Modulo per la presentazione delle osservazioni per i piani/programmi/progetti sottoposti a procedimenti di valutazione ambientale di competenza statale

ID: 8398 *Progetto di un impianto agrovoltaiico della potenza pari a 19,68 MW e relative opere di connessione alla RTN, da realizzarsi nel comune di Palazzo San Gervasio (PZ) località Masseria Palermo. Proponente Brindisi Energia 1 S.r.l.*

TESTO DELL' OSSERVAZIONE

Interferenze tra i due progetti

Stralcio planimetria estratta dal progetto Parco Eolico Terzo di Banzi – elaborato:
“A.16.a.16.1-a.18.1_Planim Catastale e Partic grafico_Rev.A”

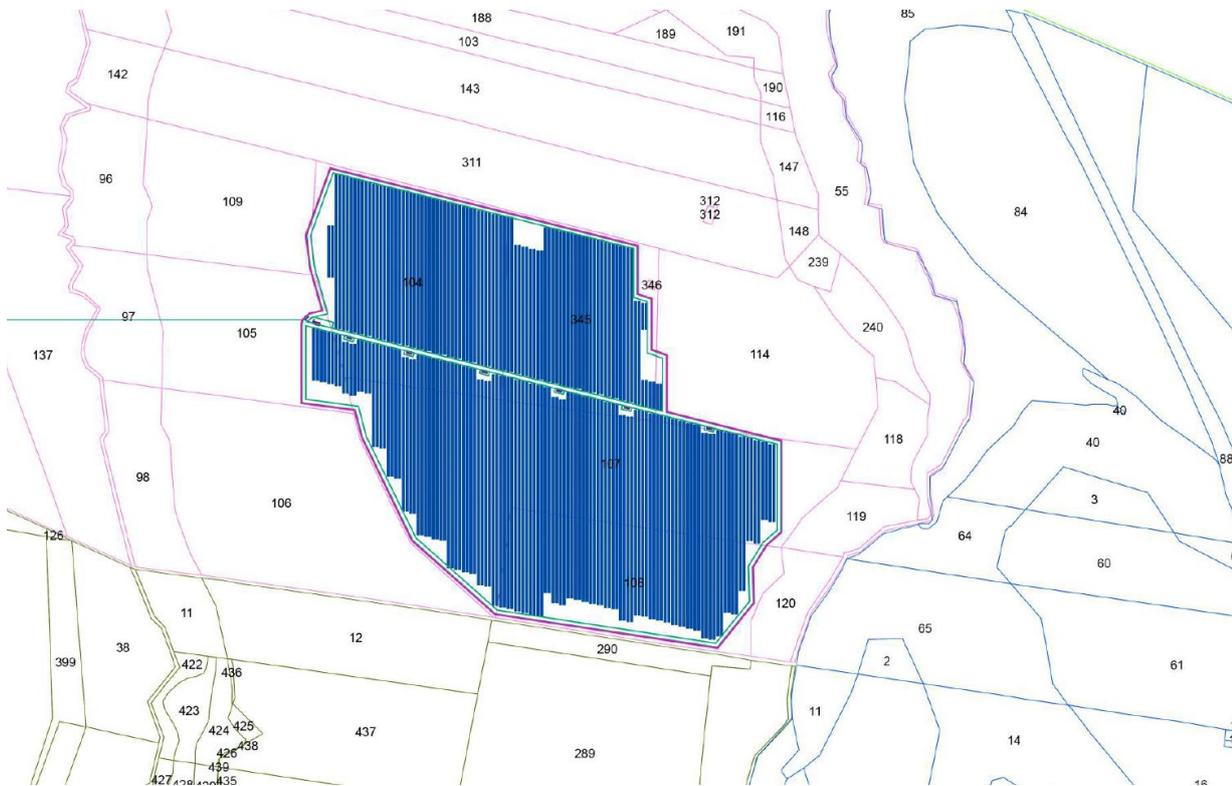
Dall'analisi degli elaborati tecnici del progetto agrovoltaiico della Brindisi Energia 1 S.r.l. depositato presso il portale del Ministero dell'Ambiente e della Sicurezza Energetica in data 03/05/2022, si evince come tale impianto ricada all'interno delle particelle 104, 107, 108 e 345 del foglio 24 del Comune di Palazzo San Gervasio (PZ) sulle cui aree sono previsti sia l'aerogeneratore "T01" sia un tratto di elettrodotto e viabilità del progetto dell'impianto eolico denominato "Parco Eolico Terzo di Banzi", risultando pertanto fisicamente incompatibile con esso (vedasi stralci planimetrici riportati a seguire).

Stralcio sovrapposizione dell'elaborato "A.16.a.16.1-a.18.1_Planim Catastale e Partic grafico_Rev.A " del progetto della scrivente VGE 06 con il perimetro dell'impianto della Brindisi Energia 1 Srl

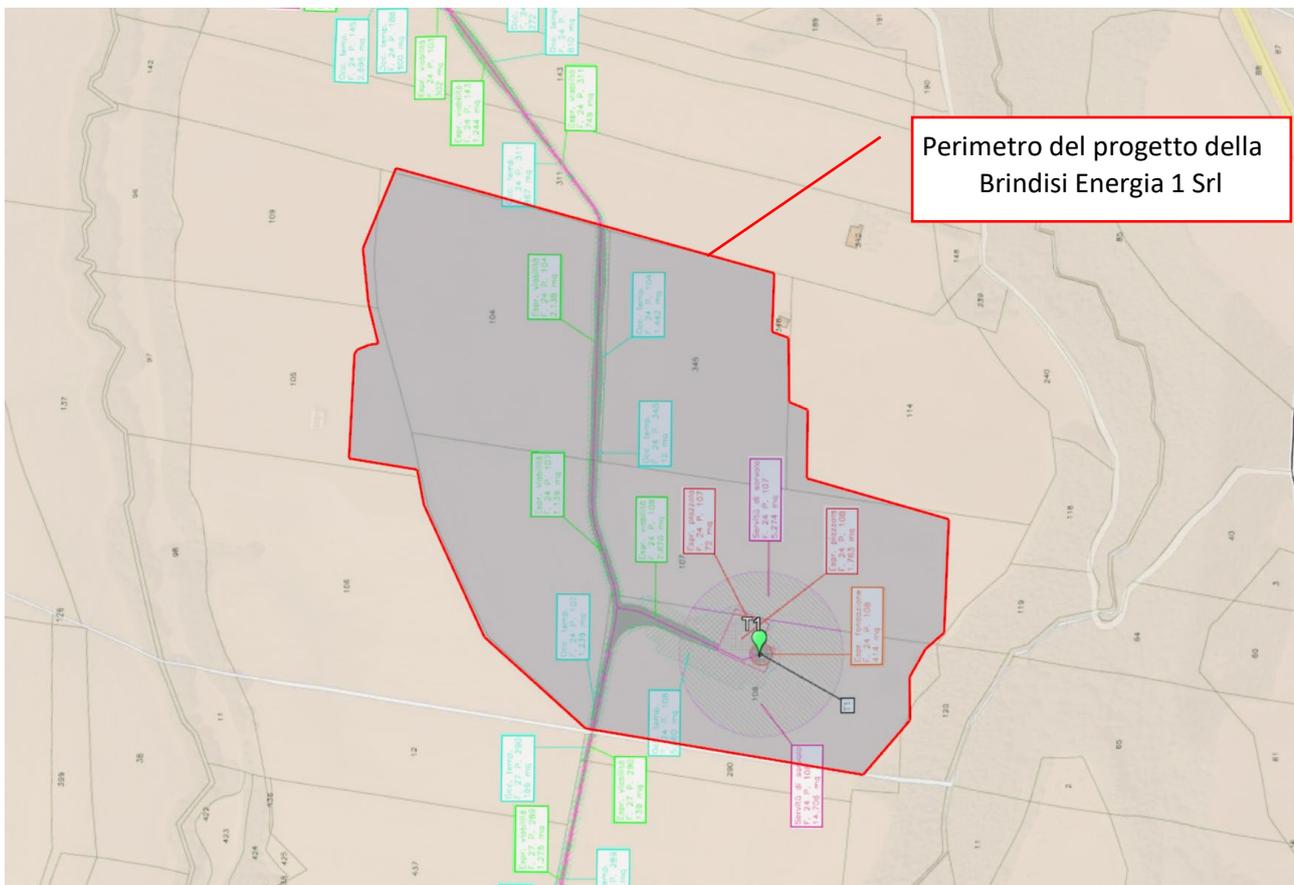
Sovrapponendo i due stralci risulta evidente come il progetto della Brindisi Energia 1 S.r.l. ricada all'interno dei terreni ove sono previsti l'aerogeneratore T01 e le opere accessorie come cavidotti e viabilità relative al progetto della VGE 06 S.r.l..

A seguito di quanto verificato, è evidente che, nell'attuale configurazione, il layout di progetto dell'impianto fotovoltaico della Brindisi Energia 1 S.r.l. è sovrapposto alle aree del progetto della VGE 06 S.r.l. che, come detto, sta per concludere il proprio iter autorizzativo, rendendo, difatti, fisicamente impossibile la realizzazione dell'impianto fotovoltaico.
